Mémoire en réponse au procès verbal de synthèse
suite à l'enquête publique relative à la demande
d'autorisation de renouvellement et d'extension de la carrière
aux lieux-dits *La Forêt de Javardan* et *La Grée*
sur la commune de Fercé

Par le présent mémoire, Lafarge Granulat Ouest propose de reprendre chacune de ces remarques et d'y apporter des réponses ou des précisions quant à ces engagements vis-à-vis des différentes thématiques développées par le public et Monsieur le commissaire enquêteur.

ANNEXE 4 :
Aménagement de la sortie sur la RD n°41

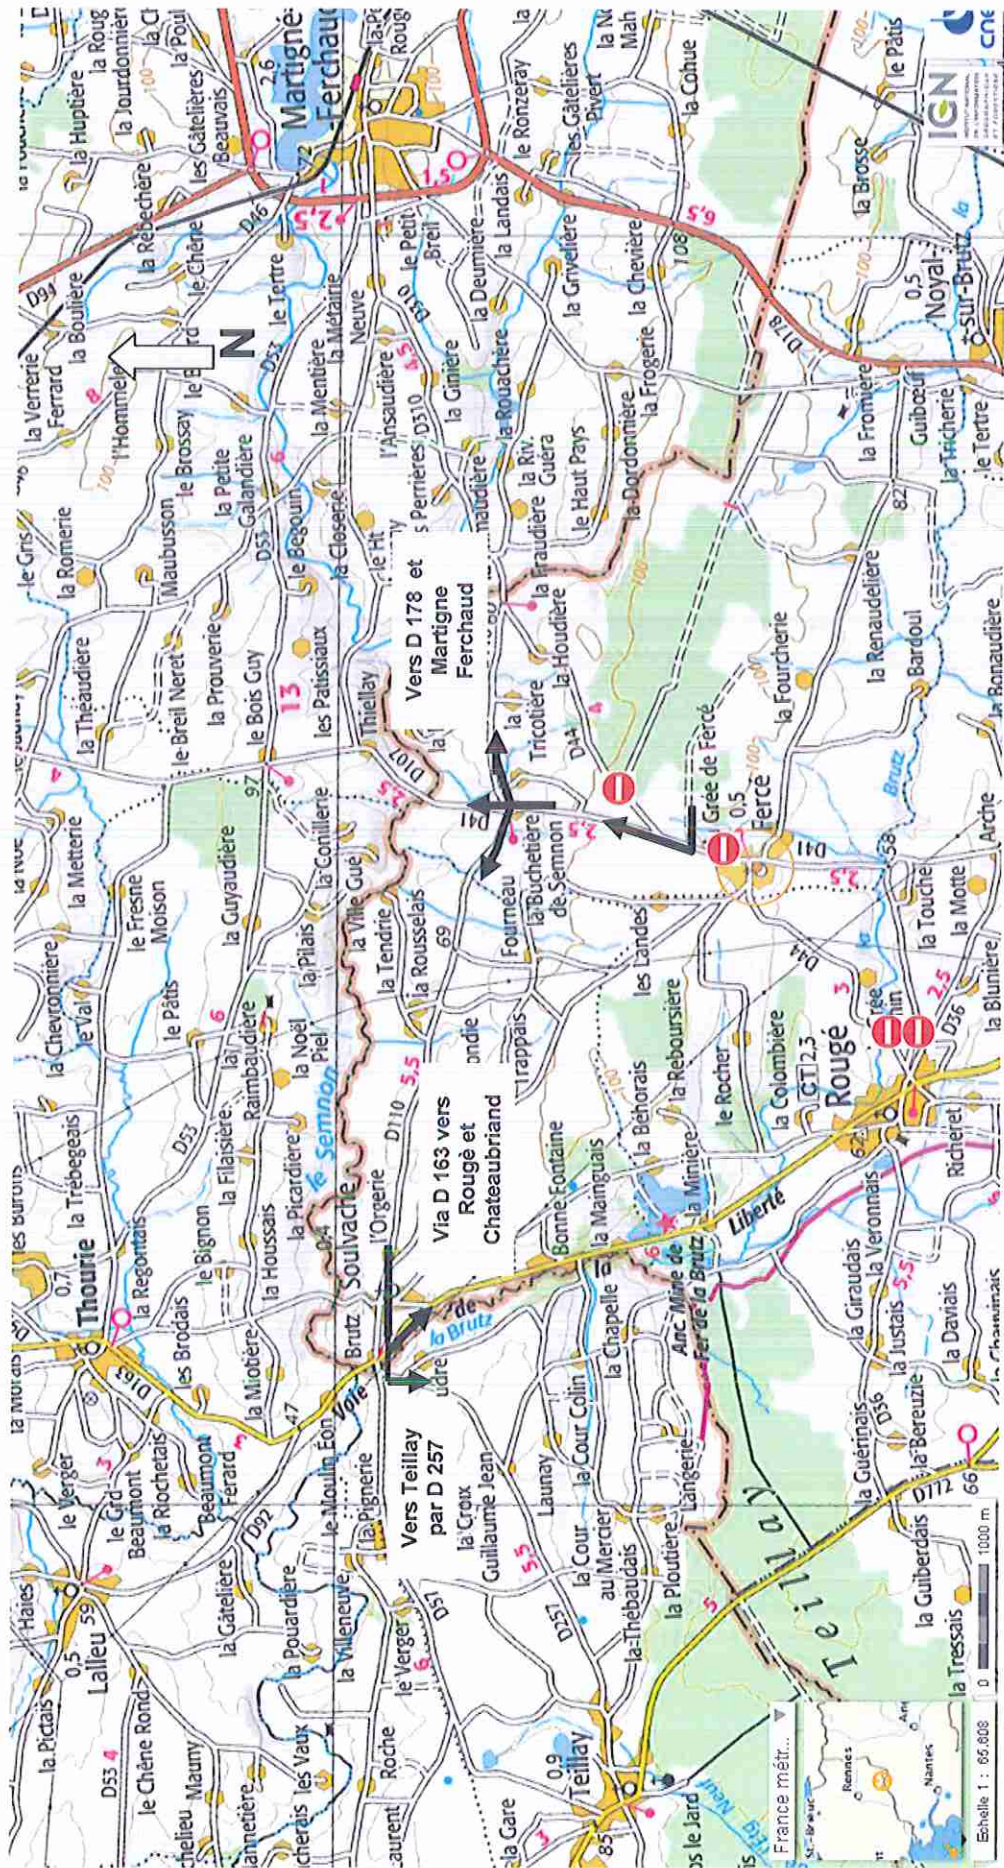
Au vue des inquiétudes formulées lors de l'enquête de voir circuler des camions dans le centre bourg, Lafarge Granulats Ouest propose de faire évoluer le trajet de livraison, en obligeant les camions (y compris ceux des habitants de Fercé) à se diriger uniquement vers le nord sans passer par le bourg de Fercé aussi bien pour sortir du site, que venir sur le site. Pour cela un aménagement de la sortie serait mis en place tel que figure sur le schéma de principe de l'annexe 4. Cette nouvelle configuration devra être soumise pour avis au Conseil Général de Loire Atlantique.

Quoiqu'il en soit, la proposition de Lafarge Granulats Ouest décrite en réponse à Mme Renaud peut constituer la réponse à ces courriers (L1, L2, L4, L5,), qui portent pour l'essentiel sur la sécurité routière avec une suggestion de deux alternatives.

Le souhait de ne pas emprunter la RD n° 36 de Rougé à Teillay pour des raisons de sécurité et de dégradation peut être honoré dans le cadre du projet d'aménagement de la sortie vers le nord proposé par le pétitionnaire. En effet dans cette configuration les camions seront dirigés obligatoirement vers le nord sur la RD n° 41 puis emprunteront la RD 110 en direction de

L'entreprise propose d'y répondre favorablement en faisant évoluer le trajet de livraison. Elle obligerait les camions affrétés par Lafarge Granulats Ouest à se diriger uniquement vers le nord sans passer par le bourg de Fercé, aussi bien pour sortir du site, que venir sur le site et inciterait fortement les clients livrés en départ à emprunter le même trajet, notamment à travers des remises des prix et autres communications adaptées. Pour cela un aménagement de la sortie serait mis en place tel que figure sur le schéma de principe de l'annexe 4. Cette nouvelle configuration devra être soumise pour avis au Conseil Général de Loire Atlantique. Elle pourra être mise en place dès validation administrative.

Suggestion d'itinéraire des camions vers l'Est

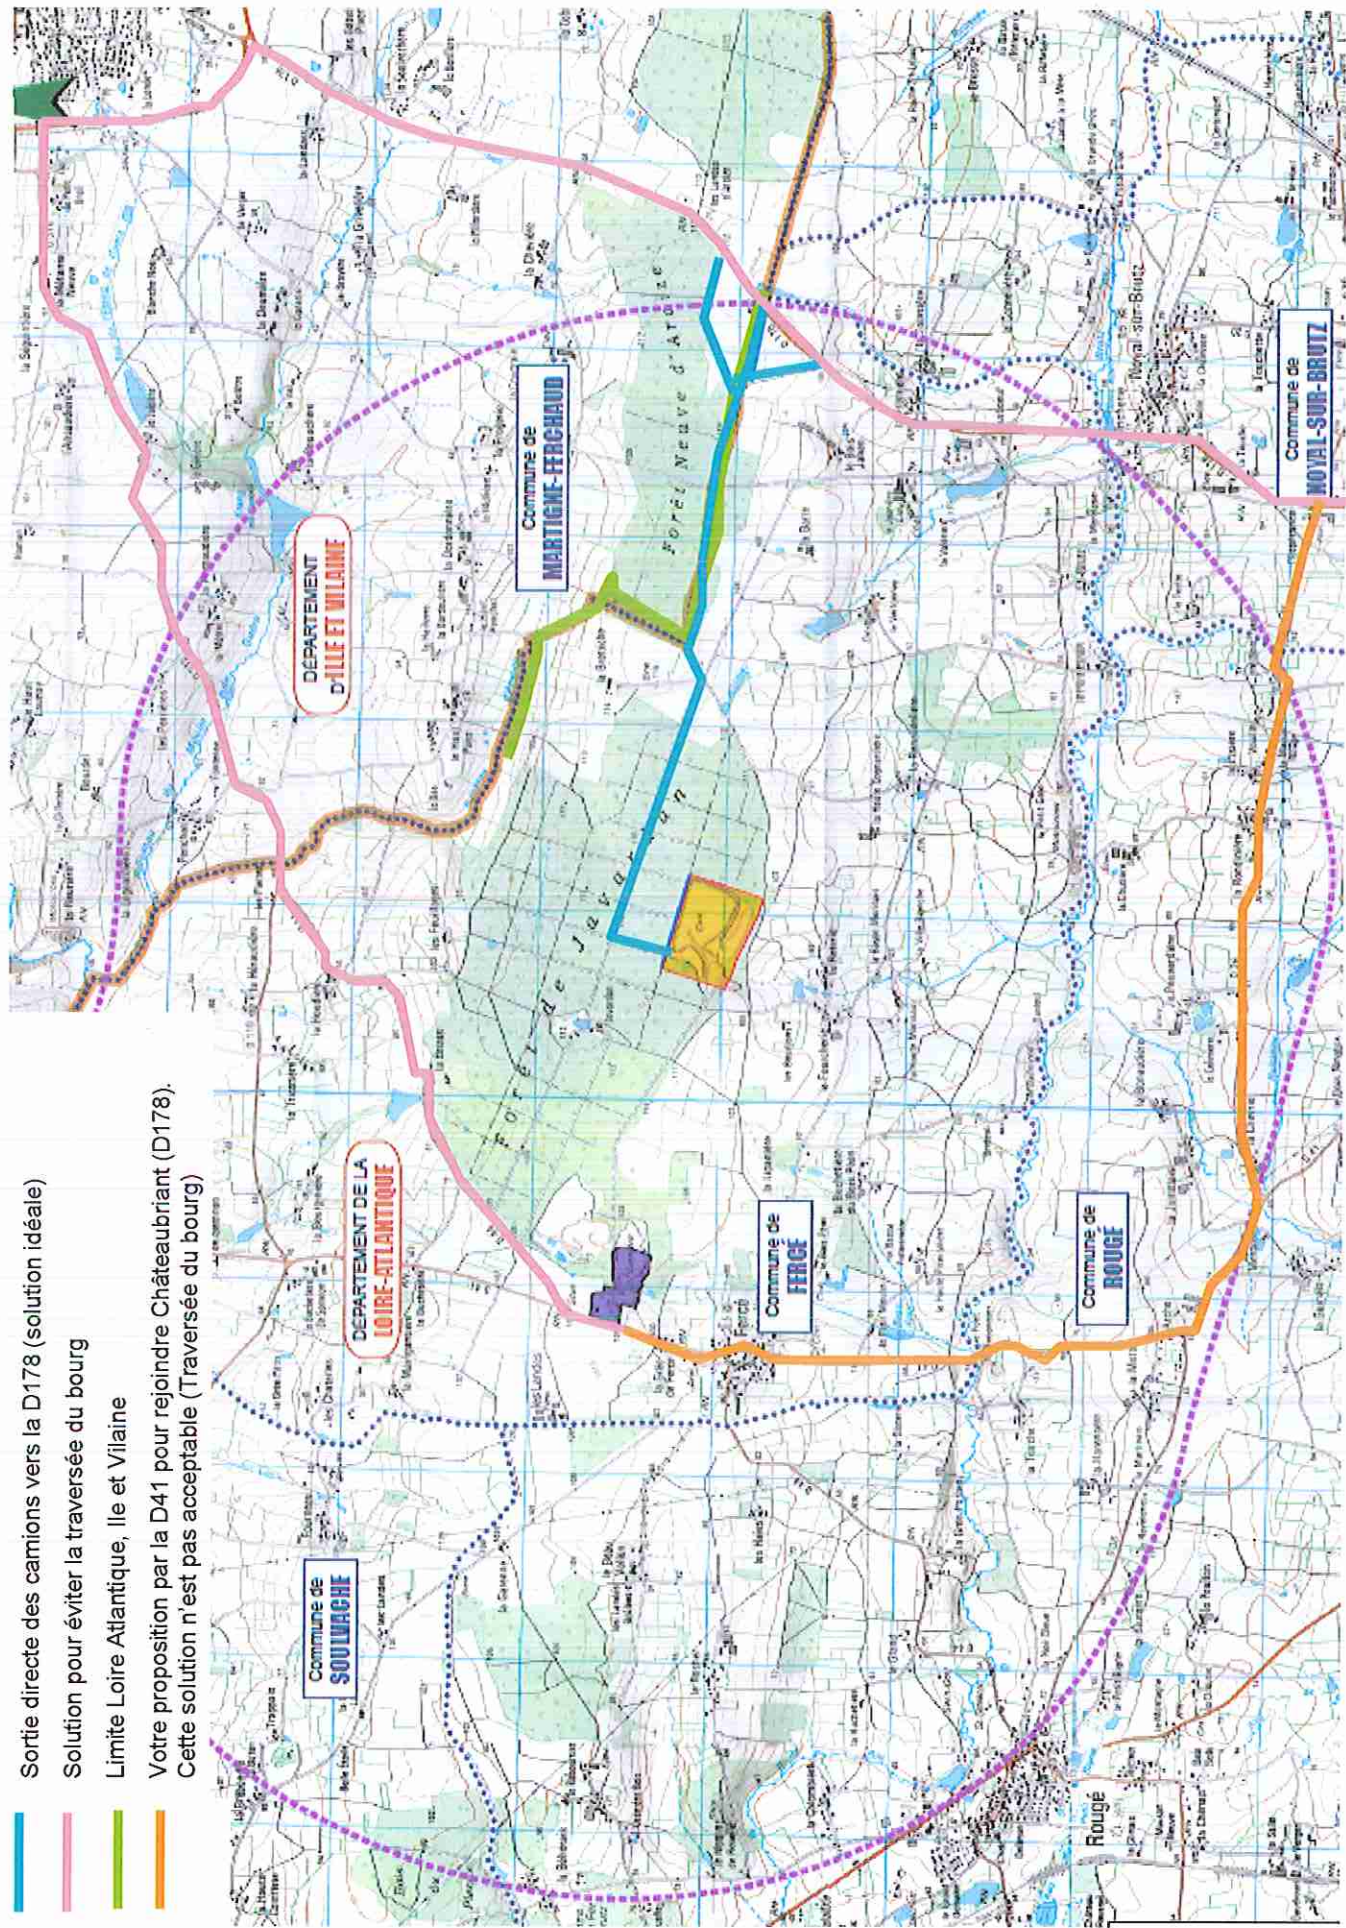
Enfin, Madame Boisseau suggère à Lafarge Granulat Ouest de réaliser une voie reliant la carrière de Javardan à la RD n°178 à l'est de la Forêt de Javardan.

- par Monsieur Gicquel (L7), qui complète ses arguments par l'augmentation importante du trafic routier, l'insécurité du centre-bourg, sachant qu'il y a une école, un futur lotissement....Il a annexé à son courrier un plan illustrant cette suggestion relative à l'itinéraire des camions (annexe 6).
- par 33 personnes à travers la signature d'une pétition (et non 36 comme indiqué du fait des effets de doublon), favorables à une solution alternative au plan de circulation des camions de la carrière. Il est important de souligner que les signataires n'ont pas tous inscrits leur adresse et qu'il est par conséquent difficile de vérifier si toutes ces personnes résident effectivement à Fercé, ce qui fragilise quelque peu la légitimité de leur demande.

- **Monsieur Jouan Noël résidant Le Cloteau à Fercé et maire de la commune de Fercé** suggère dans un courrier (L9) qu'au regard de l'aménagement routier récent du centre bourg une réflexion soit engagée pour que les camions n'empruntent pas la RD n°41 vers le bourg, mais soit plutôt envoyés vers le nord afin de rejoindre les RD 178 et RD 163. La pérennité et le développement de cette carrière passera selon lui uniquement par la création d'une nouvelle voirie à l'est de la Forêt de Javardan en direction de la RD 178.

Cette suggestion ne peut être toutefois retenue en l'état par l'entreprise pour les raisons suivantes :

- l'aménagement de l'entrée du site proposé suite aux observations du public et de la Municipalité répond à l'ensemble des problématiques soulevées (circulation dans le bourg, sécurité, gaz d'échappement, poussières, les aménagements récents du centre-bourg, usage des voies communales, protection des éléments à l'intérieur de l'église...) et peut être mis en application dès validation administrative. Pour information cet espace n'est soumis à aucune contrainte foncière, étant propriété de Lafarge Granulats Ouest.

- L'emplacement suggéré de cette voie nécessite de maîtriser du foncier (terrains privés et communales). Sa réalisation n'étant pas conditionnée à une déclaration d'utilité publique, les propriétaires ne seront donc pas contraints de céder du foncier pour cet usage. Aussi y-a-t-il un risque qu'elle ne puisse jamais être réalisée pour des raisons foncières.

- Cette voie nécessiterait un raccordement à la RD n°178. Pour se faire, une intervention du Conseil Général apparaît indispensable pour fixer l'emplacement optimum de cette sortie et sa mise en sécurité. Ceci implique des délais, qui ne sont pas compatibles avec l'échéance de l'actuelle autorisation de carrière fixée au 6 mars 2014.

- Créer un tel cheminement d'environ 3 kilomètres de long, carrossable au poids lourds et l'aménagement d'une sortie sur le RD n°178 paraît disproportionné par rapport au tonnage commercialisable sollicité dans le projet soit 85 000 tonnes/an.

- Concevoir une telle voie implique du temps pour mener à bien les études, les négociations foncières, les travaux (défrichage, terrassement,...). Ces délais dépasseraient très largement l'échéance de l'autorisation préfectorale de la carrière fixée au 6 mars 2014 et risqueraient de mettre en suspend, en attendant leur réalisation, l'activité du site.

- Valider cette nouvelle voie alors qu'elle ne figure pas dans le dossier de demande d'autorisation et ses pièces annexes pourrait être considéré comme une modification substantielle et risquerait de créer un vice de forme dans la procédure d'instruction. En effet, les impacts liés à sa réalisation n'ont pas été mesurés et le public n'aura pas été informé préalablement conformément à la réglementation.

Localisation des parcelles H 17 et H18

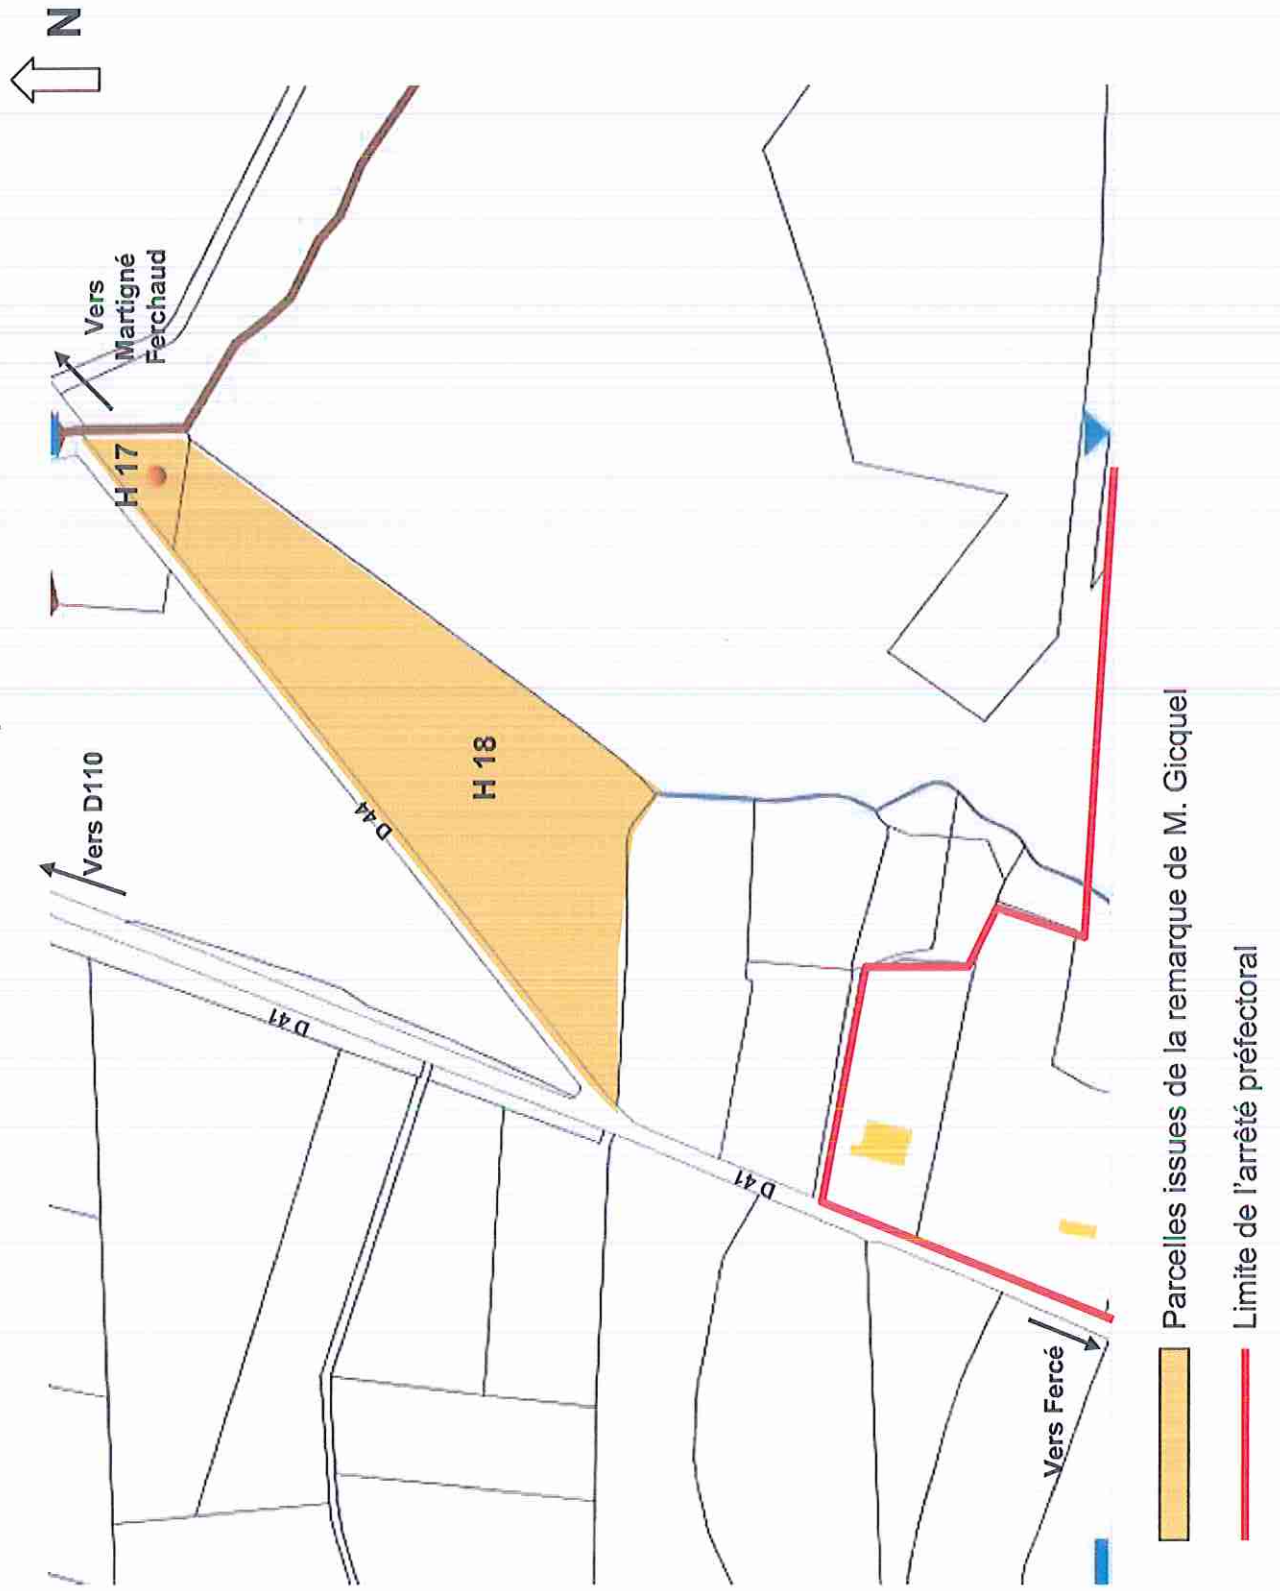
- **Monsieur Gicquel Henri pour l'exploitation agricole de l'EARL GICQUEL Lionnel.** Il fait le constat sur le registre d'enquête (R4) et par courrier (L10) d'un problème d'évacuation des eaux de surface, qui longent l'ancien centre

d'enfouissement d'ordures ménagères et du chemin qui conduit chez Madame Mayer (parcelles cadastrées section H n °18 et n°17).

Cette remarque n'apparaît pas justifiée dans le cadre du projet. En effet, les limites du projet sont distantes des deux parcelles invoquées par Monsieur Gicquel. Et Lafarge Granulats Ouest n'est pas propriétaire des parcelles limitrophes à celles de Monsieur Gicquel (Annexe 7) Aussi Lafarge Granulat Ouest propose de se rapprocher du représentant de l'EARL Gicquel afin de lui préciser qu'il ne peut intervenir sur cette requête n'étant pas voisins.
